## **NVE si generelle tilbakemelding - Offentleg ettersyn - Detaljreguleringsplan for Grøn omstilling av Mongstad - Gnr. 127 bnr. 91 mfl. - PlanID 46312020006 - Alver kommune**

## Fråsegn til detaljregulering Grøn omstilling av Mongstad - gnr 127 bnr 91 mfl. PlanID 46312020006 - Alver kommune - Vestland fylke

## Høringsuttalelse - Offentleg ettersyn og høring - Detaljregulering - Grønn omstilling av Mongstad

## Foreløpig uttale til offentlig ettersyn av reguleringsplan for Grøn omstilling av Mongstad - Alver

Figur 1 - Viser Lindås transformatorstasjon og ledningstrase mot Fensfjorden. Grønne stiplede arealer (grovkisse) planlegges for midlertidig bruk etter avtale med grunneier

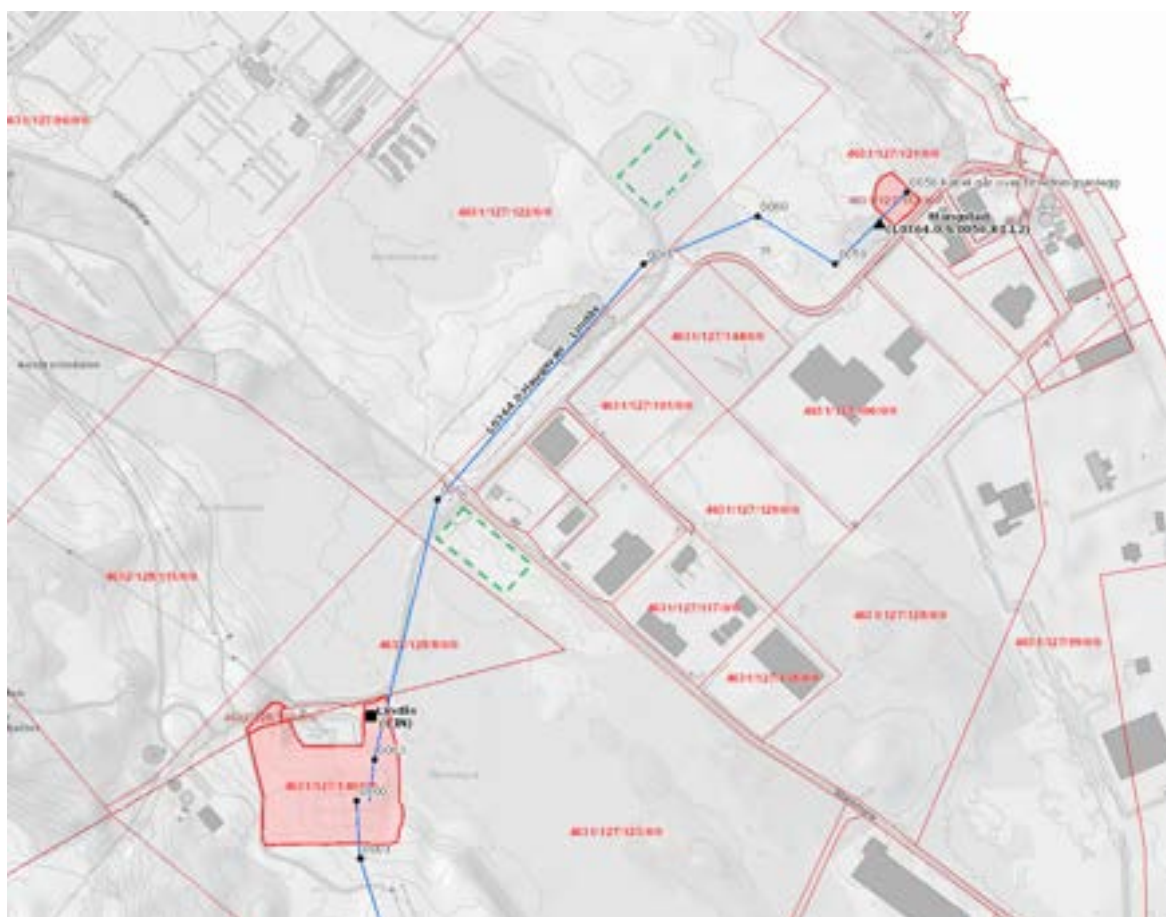
Statnett har søkt konsesjon for økt transformering i Lindås transformatorstasjon. I all hovedsak er dette tiltak innenfor Statnetts egen eiendom. Men knyttet til anleggsarbeider vil det være behov for midlertidig rigg/lager-arealer i krysset ved Sambindingvegen og et opparbeidet areal lenger nordøst som grovkissert på vedlagt kartskisse. Det er opprettet dialog med grunneier om dette.

Fra muffeanlegget (overgang luftledning og kabel) og ut i Fensfjorden planlegger Statnett å legge to nye kabler. Det er 4 kabler i dag. Det er gjort forberedelser til dette i landtaket slik at de nye kablene kommer på nordsiden av de eksisterende. Det må graves grøft fra landtaket og opp til muffeanlegget slik at det vil være behov for midlertidig arealbruk utover selve kabeltraseen.
